東海発電所及び東海第二発電所
原子炉施設保安規定変更認可申請書
補足説明資料①

(周辺監視区域境界変更，保安規定審査基準の説明)

2022 年 8 月 4 日

日本原子力発電株式会社

図 2-1 周辺監視区域（変更後）及び変更範囲拡大図

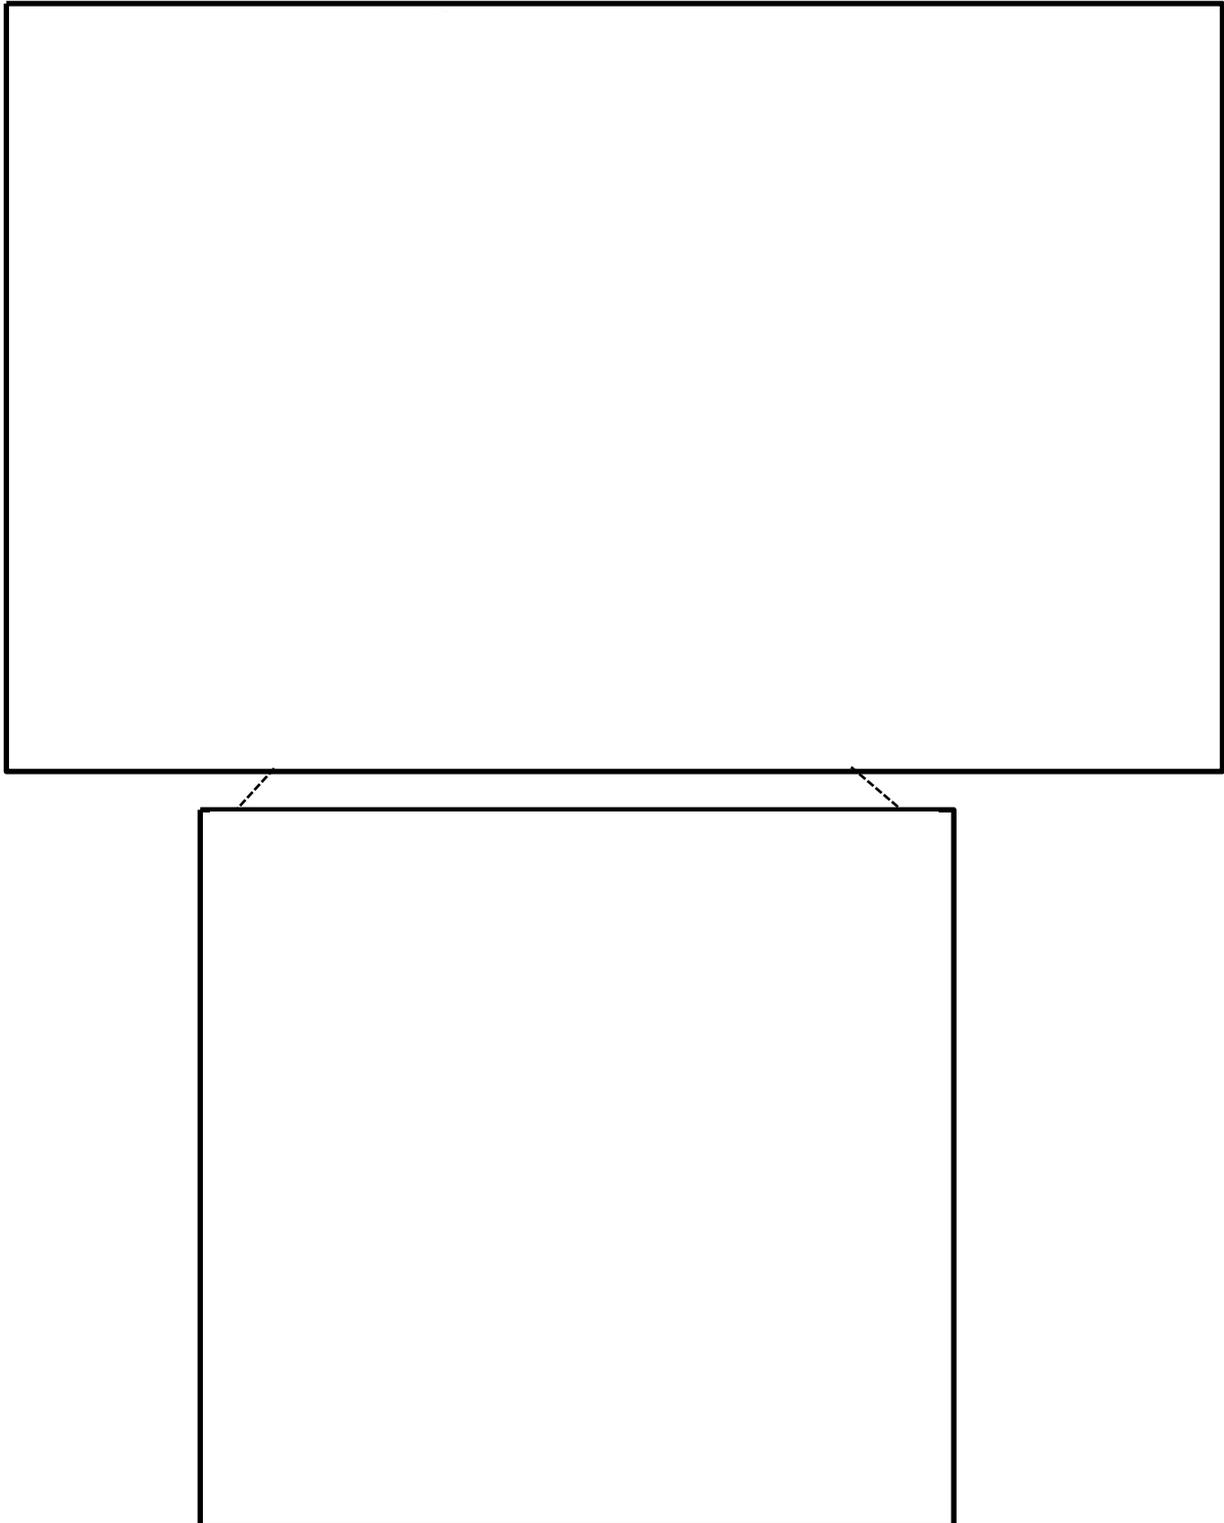
東海第二発電所で実施している安全性向上対策工事の進捗に伴い、作業用地（躯体工事に伴う鉄筋の組み立て作業，コンクリート打設のための型枠の組み立て作業等）を確保する必要があるため，図 2-1 に示すとおり，周辺監視区域を変更する。

なお，今回の変更は，安全対策工事終了後，変更前の位置に復旧する。

図2 新設する門扉の設置正面図

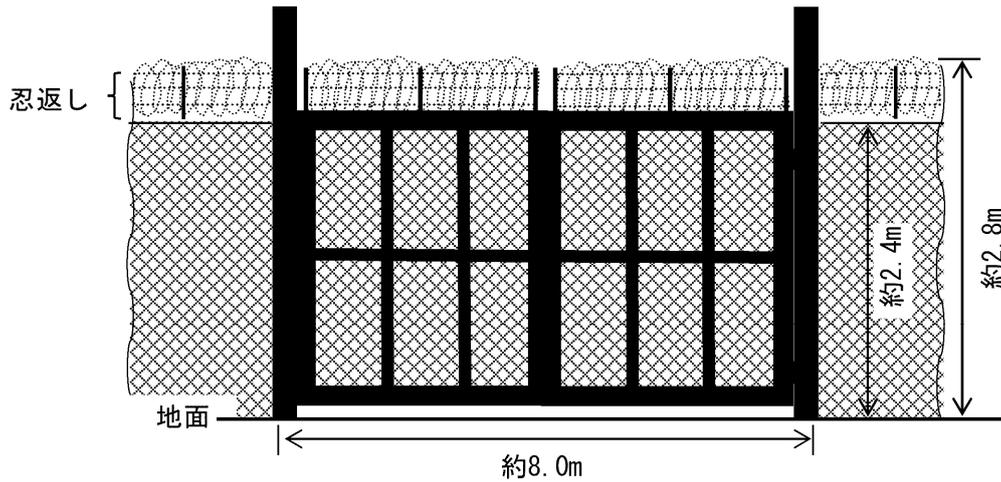
安全性向上対策工事の過程で JAEA の道路を使用する場合に必要なため，変更した周辺監視区域境界の南側に新たに門扉を設けるが，管理については既存の発電所南側門扉と同じ扱いである。新設の柵と併せて設置するものであり，業務上立入る者以外の立入を制限するための追加の措置は不要である。
